K-ZP.251.68.2019

dotyczy: postępowania o udzielenie zamówienia publicznego prowadzonego w trybie przetargu nieograniczonego o wartości powyżej kwot określonych w art. 11 ust. 8 ustawy Pzp pod nazwą **Wykonanie dokumentacji projektowej oraz robót budowlanych w zakresie zadania pod nazwą „Budowa budynku dydaktycznego Instytutu Nauk Medycznych Państwowej Wyższej Szkoły Zawodowej w Chełmie”**

Państwowa Wyższa Szkoła Zawodowa w Chełmie informuje, że w przedmiotowym postępowaniu wpłynęły następujące pytania:

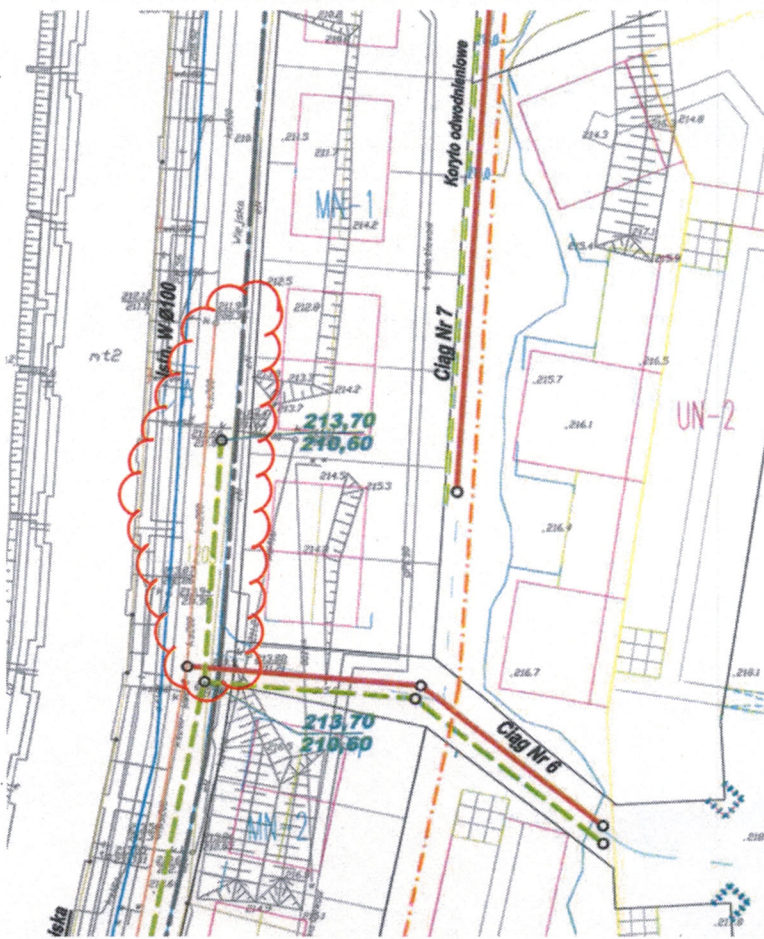
Prosimy o informację czy w ofercie należy przyjąć odprowadzenie wody deszczowej do kanału deszczowego fi 400 w ulicy Wiejskiej (ciąg nr 6 jak pokazano w koncepcji MPZP Miasta Chełm)?

Prosimy o informację czy w ofercie należy przyjąć budowę, przedłużenie kanału kanalizacji deszczowej w ulicy Wiejskiej (jak pokazano w koncepcji MPZP Miasta Chełm)?

Należy uwzględnić ciąg nr 6 i 7.

Zgodnie z powyższą dokumentacją wody opadowe będą odprowadzone do odcinka kanału deszczowej fi400 w ul. Wiejskiej – kanał ten obsługuje strefy UN-2 oraz UN-4 (ciąg nr 6). Należy przeprowadzić analizę zagłębienia projektowanej kanalizacji deszczowej, w razie znacznego zagłębienia w stosunku do kanału deszczowego w ul. Wiejskiej należy przewidzieć zastosowanie pompowni wód deszczowych. Przewidziano także powierzchniowy ciek wodny włączony do projektowanego zbiornika retencyjnego od strony ul. Batorego dla strefy UN-2 (ciąg nr 7).

Ciąg Nr 6 włączony będzie do projektowanego odcinka kanału deszczowego Ø400 w ul. Wiejskiej (przedłużenie istniejącego kanału o ok. 100,0 m). Ciąg ten obsługiwać będzie fragmenty zabudowy UN-4 i UN-2 L=70,0 m

Ciąg Nr 7 przewidywany jest w opracowaniach urbanistycznych jako powierzchniowy ciek wodny (strumień). Włączenie tego cieku przewiduje się do projektowanego zbiornika retencyjnego lub bezpośrednio do projektowanego kanału deszczowego w ul. Batorego L=100,0 m

Czy Oferentowi chodzi o ciąg oznaczony chmurą? Jeżeli tak - to odpowiedź brzmi "tak, należy".
